**Avis de la Mission Régionale d'Autorité environnementale
Nouvelle-Aquitaine sur
un projet de centrale photovoltaïque au sol
sur la commune de Gouëx (86)**

n°MRAe 2024APNA150

Localisation du projet : Commune de Gouëx (86)
Maître d'ouvrage : Société Amarenco AFR 47
Avis émis à la demande de l'Autorité décisionnaire : Le préfet de la Vienne
En date du : 28 mai 2024
Dans le cadre de la procédure d'autorisation : Permis de construire
L'Agence régionale de santé et le préfet de département au titre de ses attributions dans le domaine de l'environnement ayant été consultés.

Plan masse – extrait étude d'impact page 163

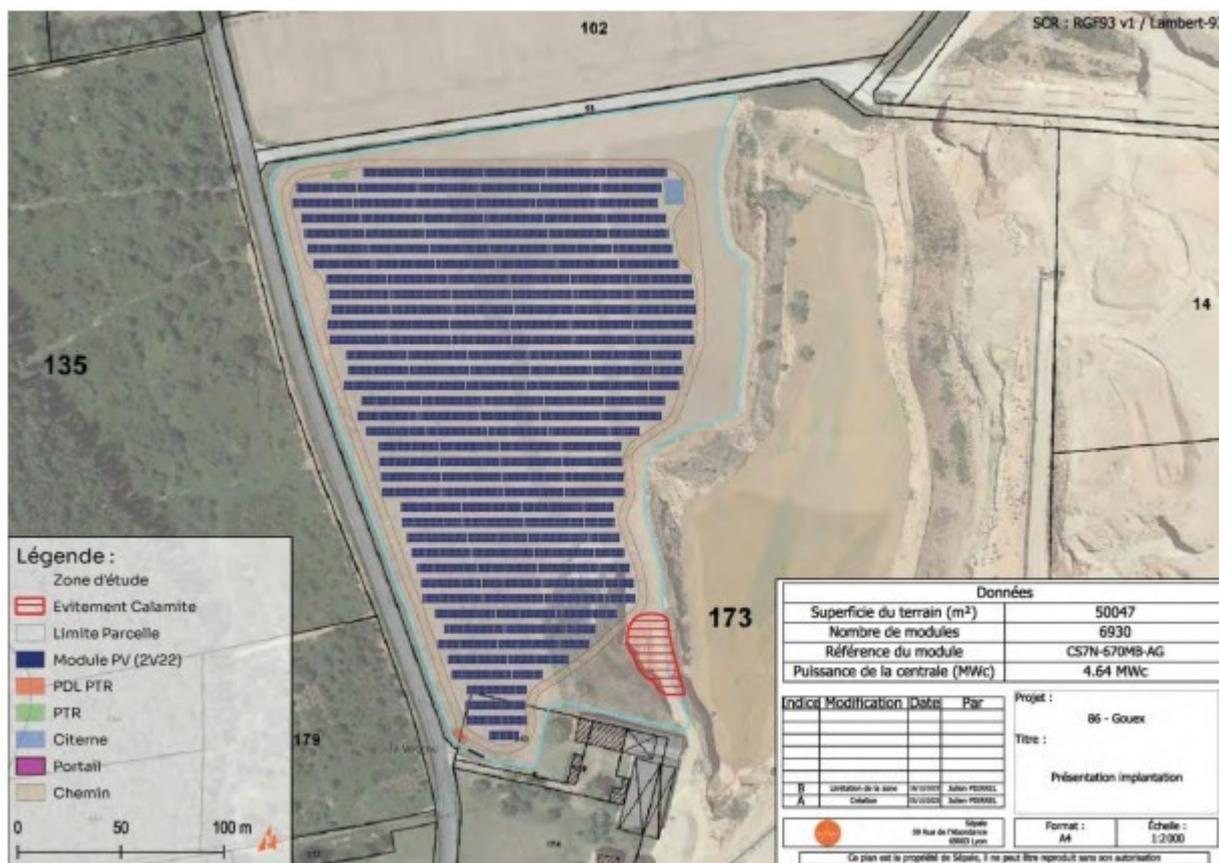
L'ensemble des travaux liés au raccordement du parc photovoltaïque sur le réseau public est réalisé par l'exploitant ENEDIS. Le coût est pris en charge par le porteur de projet et les modalités de raccordement au réseau public ainsi que le tracé seront établies par ENEDIS après obtention du Permis de Construire, comme l'exige la réglementation en vigueur.

Le raccordement du parc photovoltaïque au réseau public d'électricité fait partie intégrante du projet. Les enjeux environnementaux liés aux opérations de raccordement doivent faire l'objet de la mise en œuvre de la séquence Éviter Réduire Compenser (ERC).

L'hypothèse envisagée est celle d'un **raccordement électrique** au poste source de Saint-Laurent-de-Jourdes, à environ 10 km au nord-ouest du parc solaire. L'analyse des incidences liées aux opérations de raccordement doit être intégrée dans l'étude d'impact lorsque son tracé est établi.

Enjeux faunistiques – extrait étude d'impact page 119

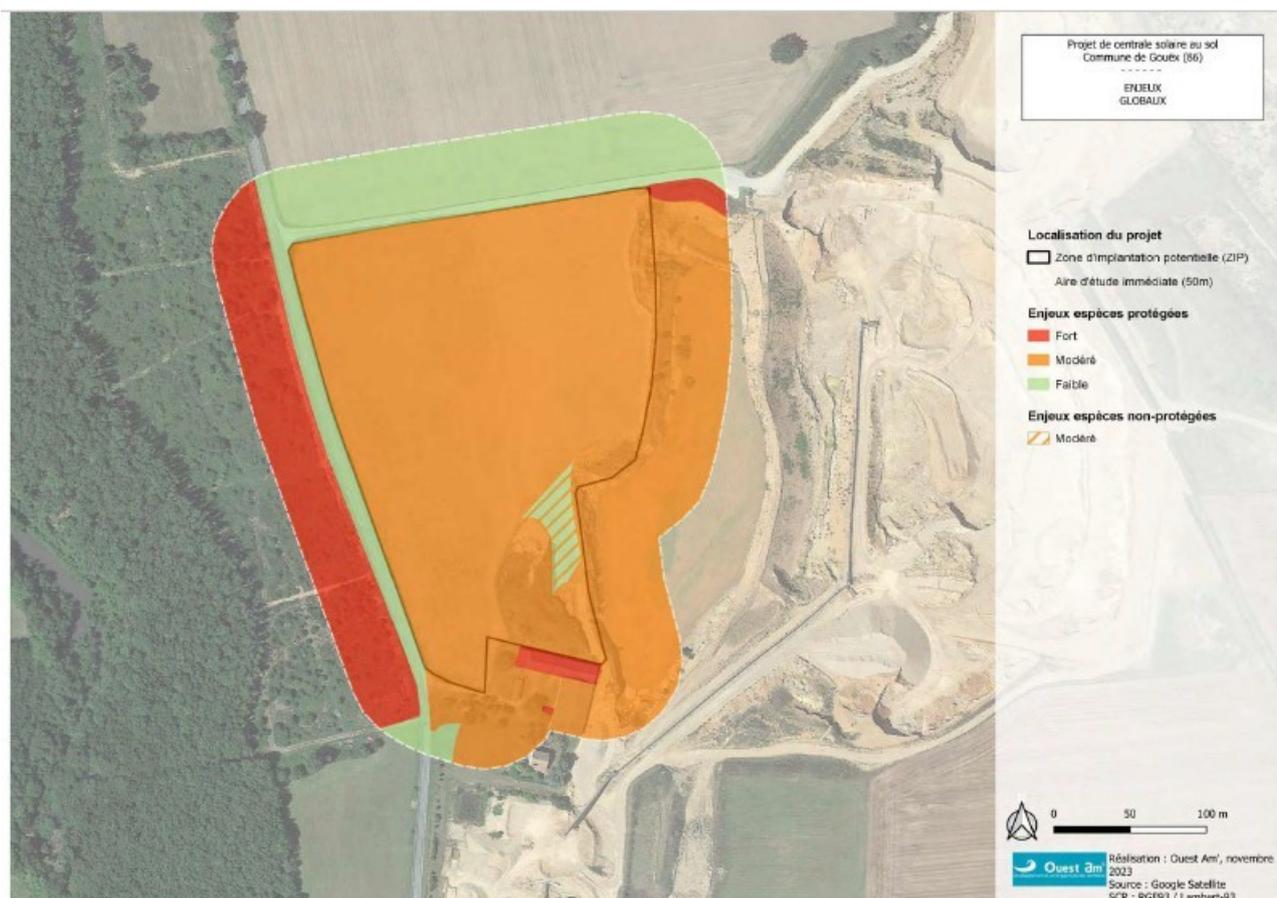
Compte tenu des données de l'état initial, il apparaît que l'emprise d'implantation du projet comporte majoritairement des enjeux qualifiés de modérés en ce qui concerne le milieu naturel, notamment les oiseaux nicheurs, les insectes ainsi que les amphibiens et les reptiles.
